关于崖州科尚城市广场项目

方案变更对比图

2026-04-03

3#商业二层平面修改(因建设单位建议室内隔断由二次装修实施)

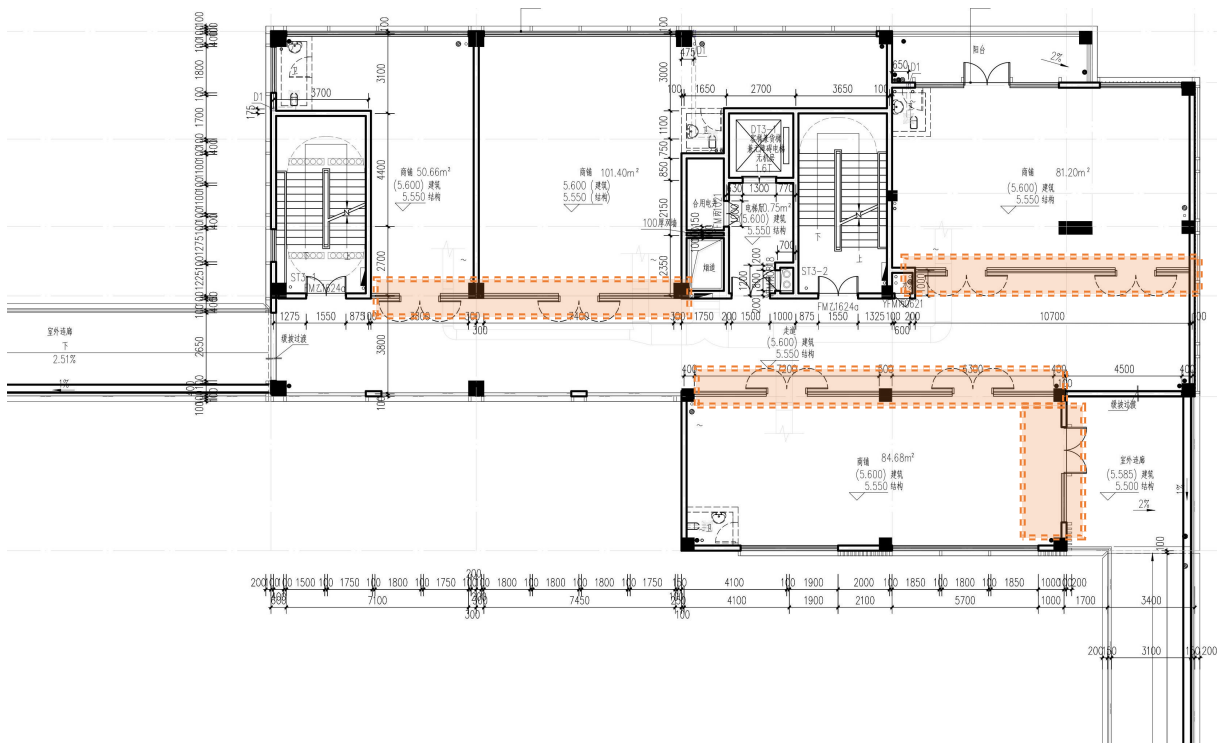
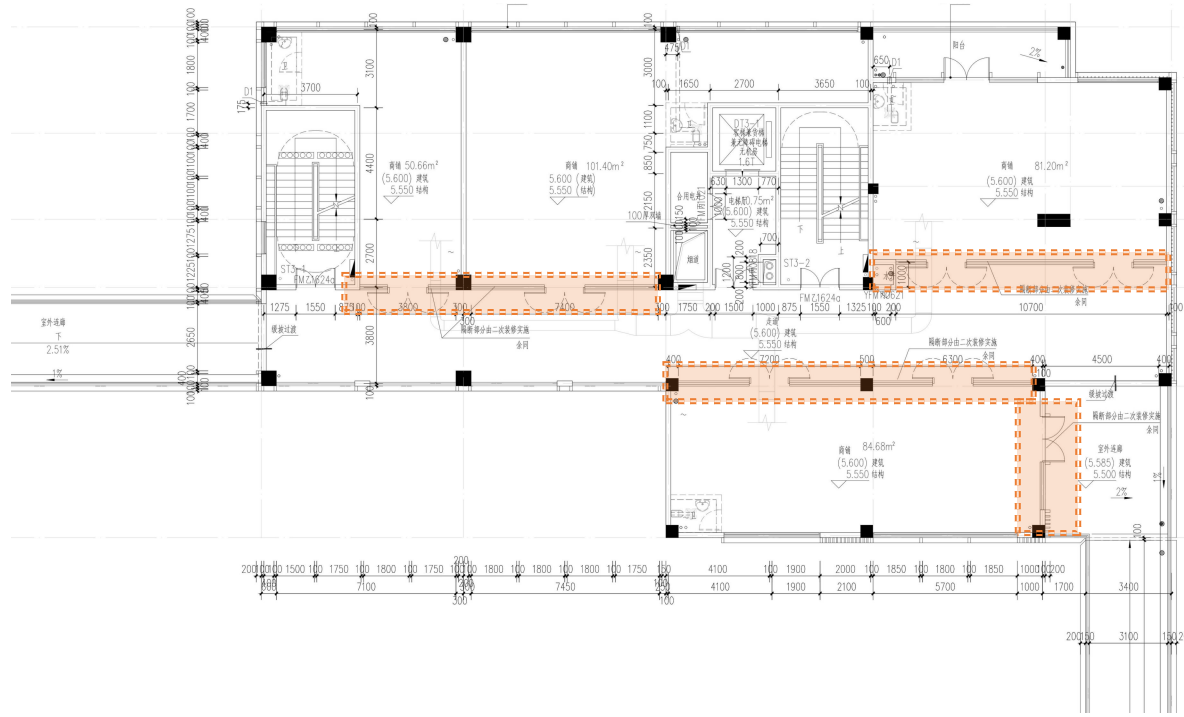
1: 因建设单位建议, 3#二层室内隔断由二次装修实施(红色圈注区域), 未涉及平面布局和面积调整。

3#商业三层平面修改(因建设单位建议室内隔断由二次装修实施)

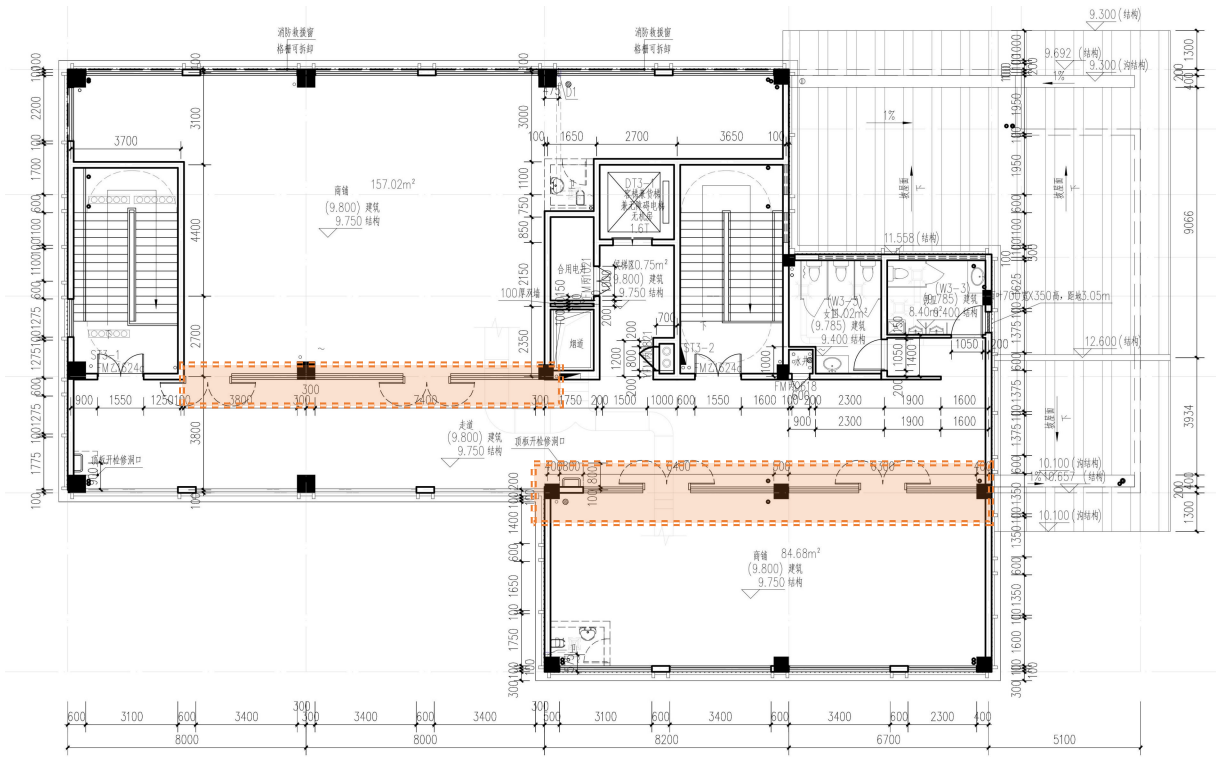
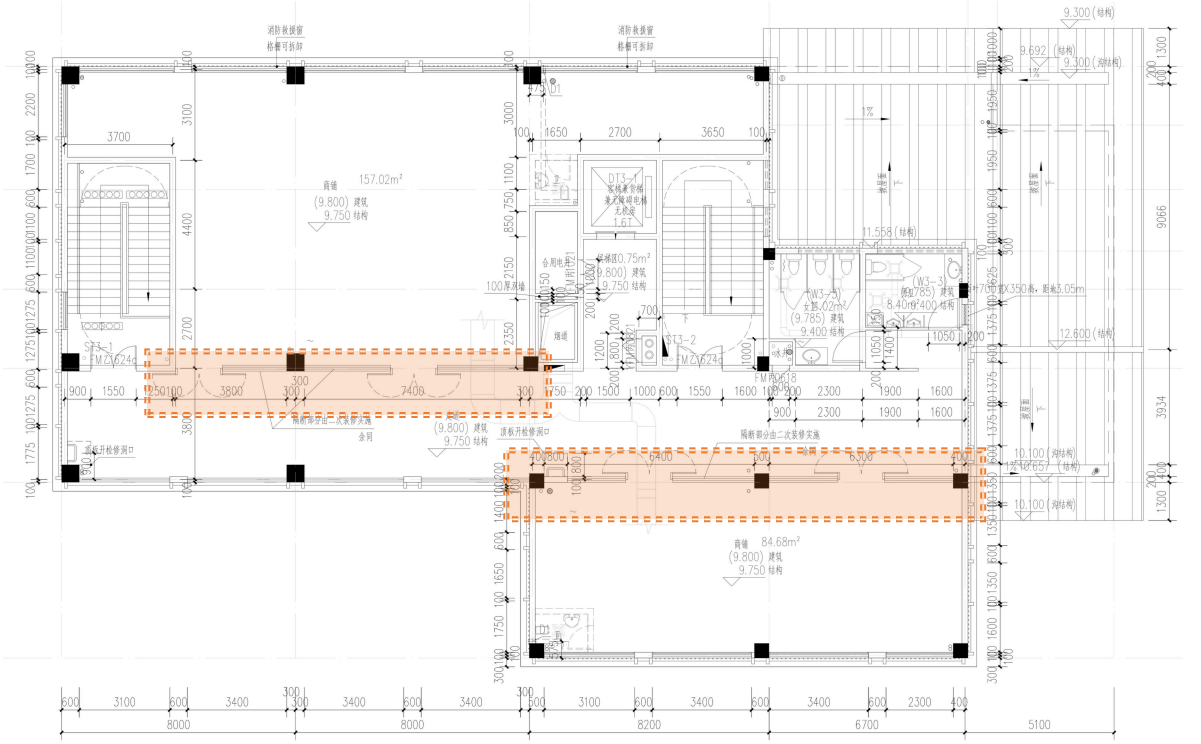
1: 因建设单位建议, 3#三层室内隔断由二次装修实施(红色圈注区域), 未涉及平面布局和面积调整。

4#商业二层平面修改(因建设单位建议室内隔断由二次装修实施)

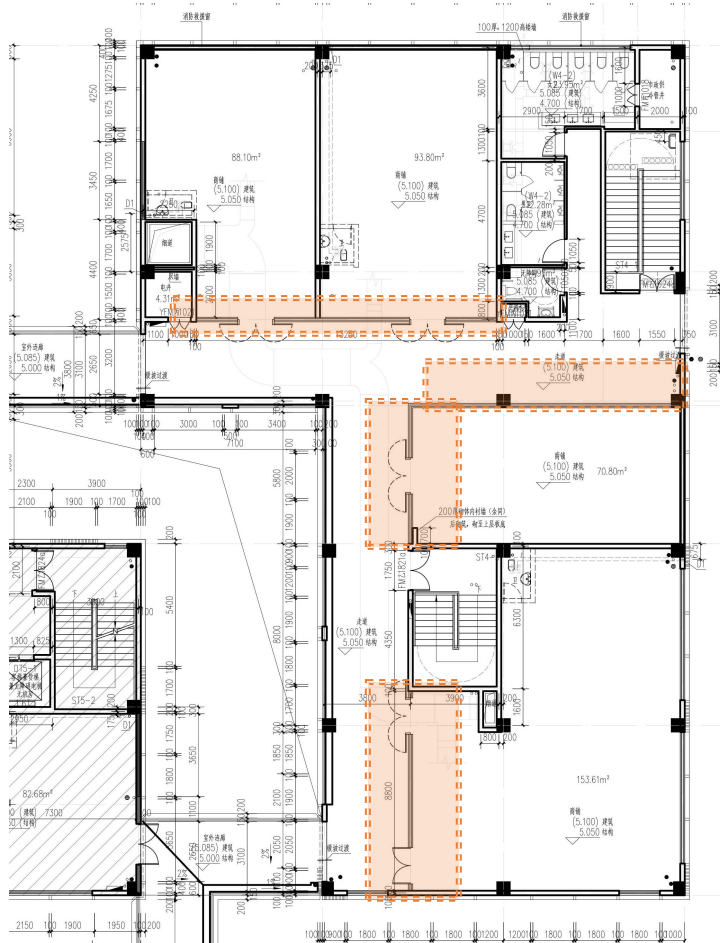
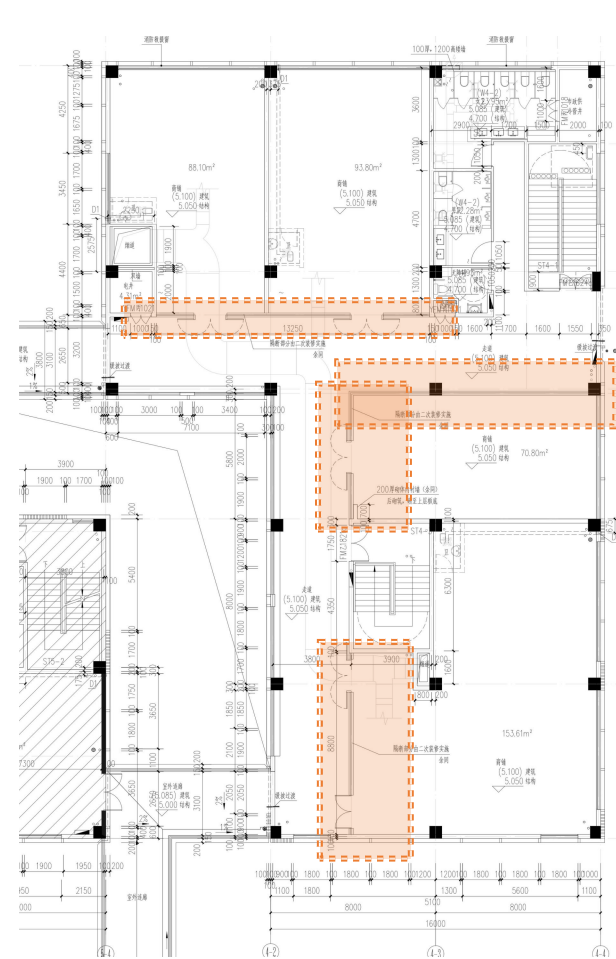
1: 因建设单位建议, 4#二层室内隔断由二次装修实施(红色圈注区域), 未涉及平面布局和面积调整。

5#商业二层平面修改(因建设单位建议室内隔断由二次装修实施)

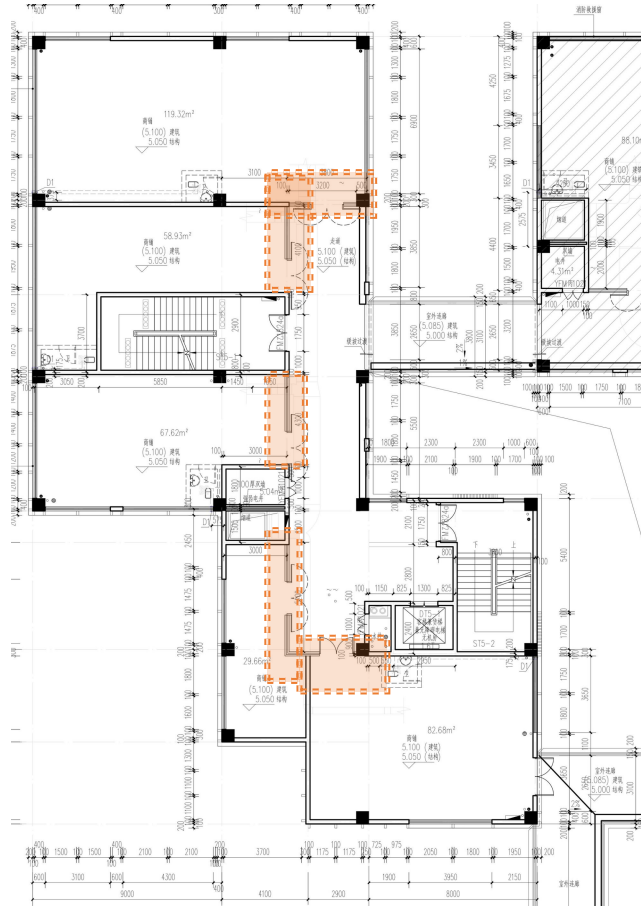
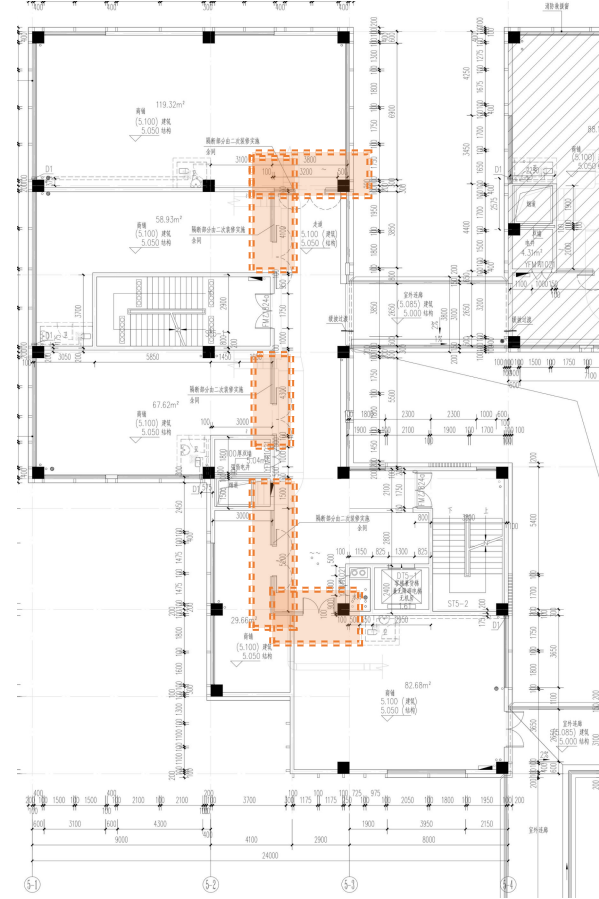
1: 因建设单位建议, 5#二层室内隔断由二次装修实施 (红色圈注区域), 未涉及平面布局和面积调整。

5#商业三层平面修改(因建设单位建议室内隔断由二次装修实施)

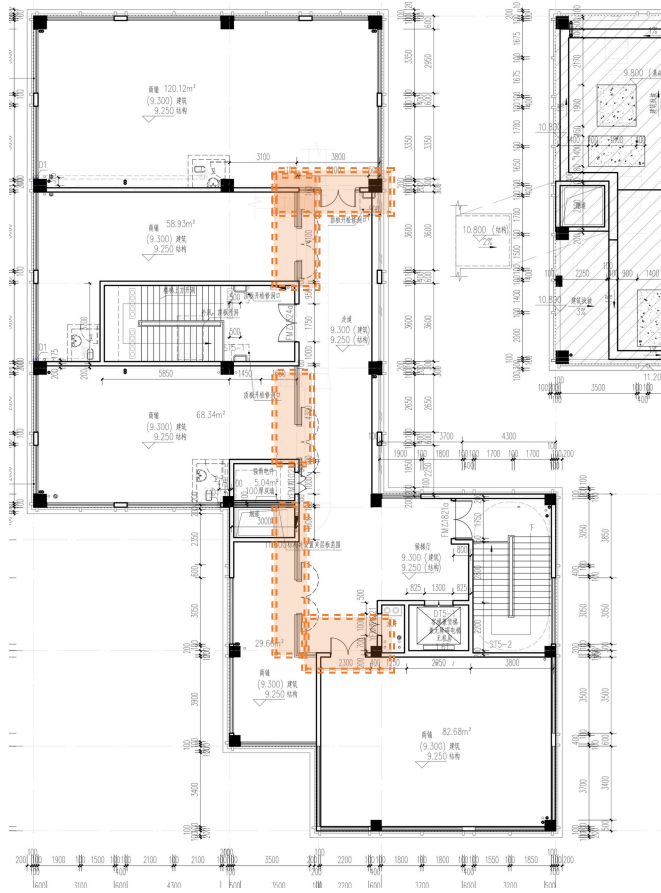
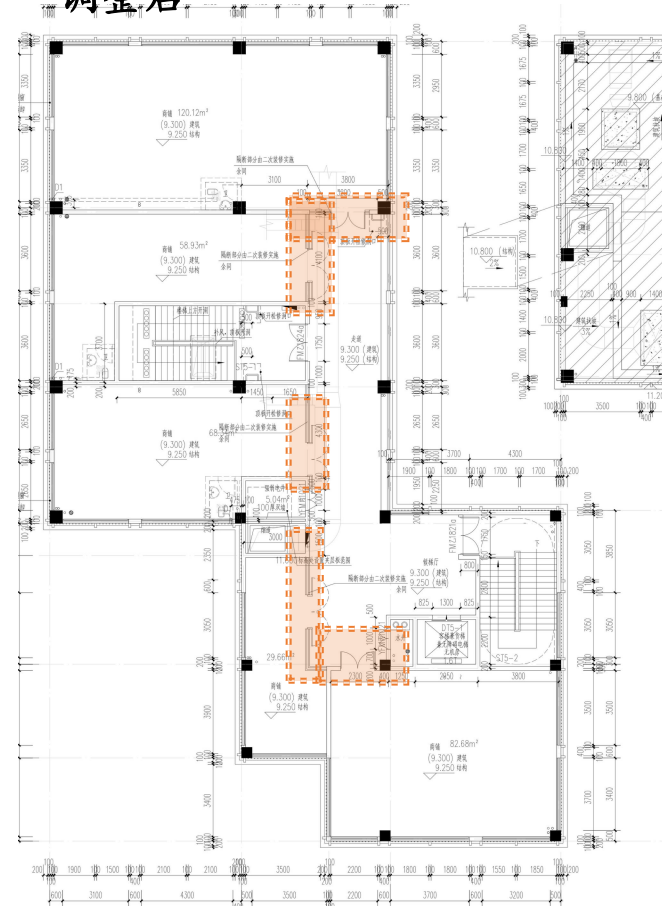
1: 因建设单位建议, 5#三层室内隔断由二次装修实施(红色圈注区域), 未涉及平面布局和面积调整。

5#商业四层平面修改(因建设单位建议室内隔断由二次装修实施)

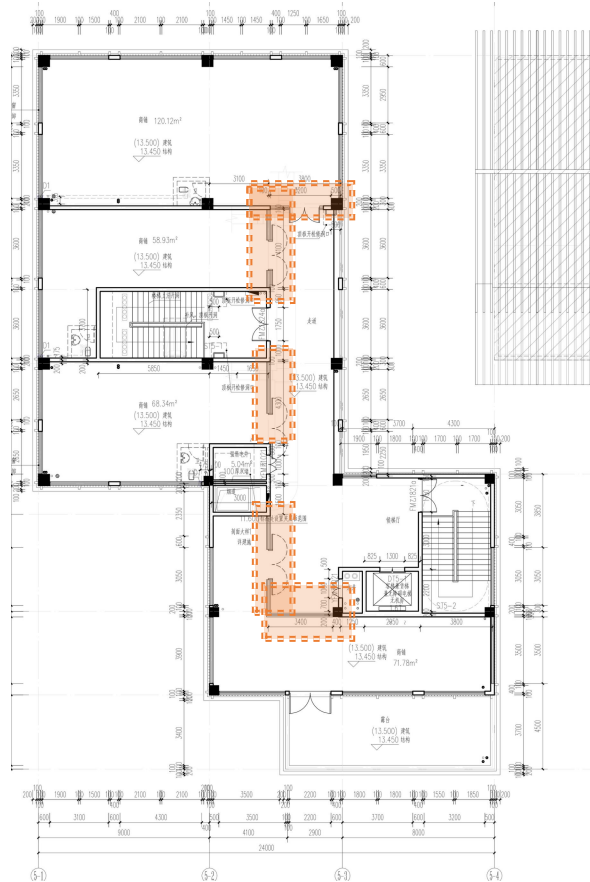
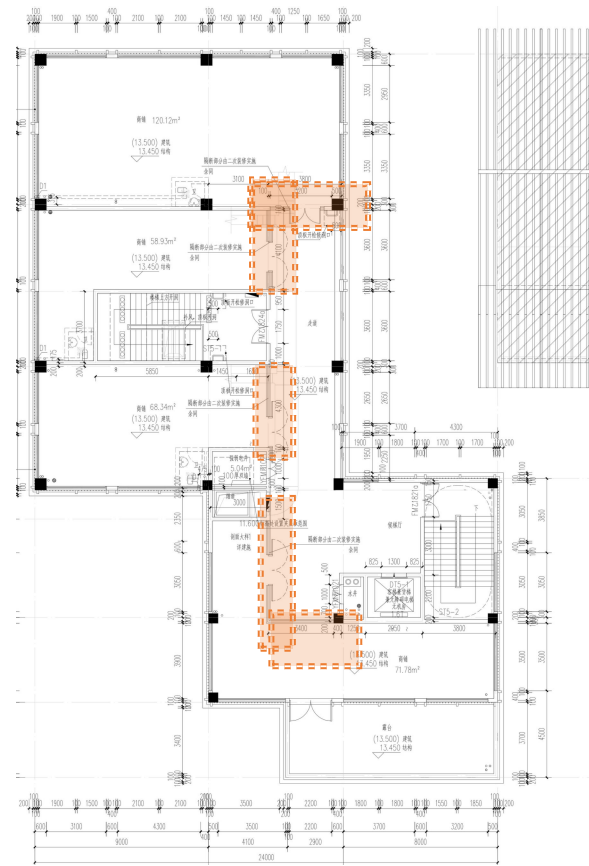
1: 因建设单位建议, 5#四层室内隔断由二次装修实施(红色圈注区域), 未涉及平面布局和面积调整。
